San José, 12 de octubre de 2023  
CGCR 114-2023

Asunto: Respuesta a su solicitud de criterio (SETENA-DT-DEA-1078-2023, 22 de setiembre de 2023), con referencia al Expediente Administrativo D1-0116-2019-SETENA y en relación con el Proyecto: Nuevo Hospital Dr. Maximiliano Peralta Jiménez

**Figura No. 7: sección de trinchera excavada. La escala vertical está exagerada para efectos de visualización.**

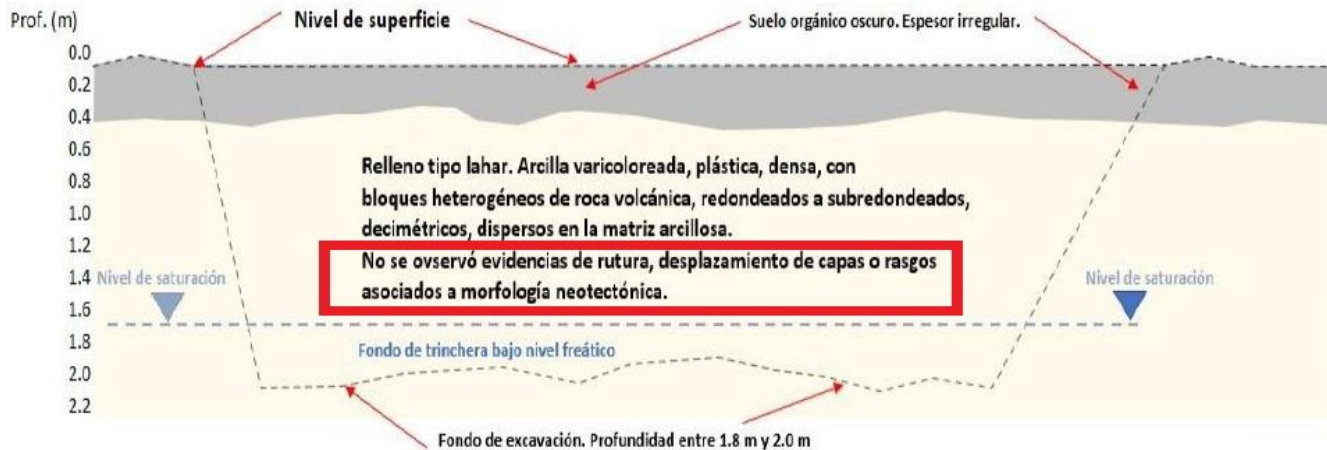
***"En ningún sitio de la trinchera se observó evidencias ni de ruptura superficial ni desplazamientos de origen tectónico de capas, ni características estructurales que puedan ser relacionadas con la presencia, en el sitio o en sus alrededores, de una zona de fallamiento activo."***

Esta afirmación se respalda en el levantamiento geológico de la trinchera del caso y que ha sido representado en la figura #7 (tomada del informe de GEOTEST), la cual reitera este criterio (el recuadro en rojo no es del original) de los estudios de elemento finito y de la geofísica:
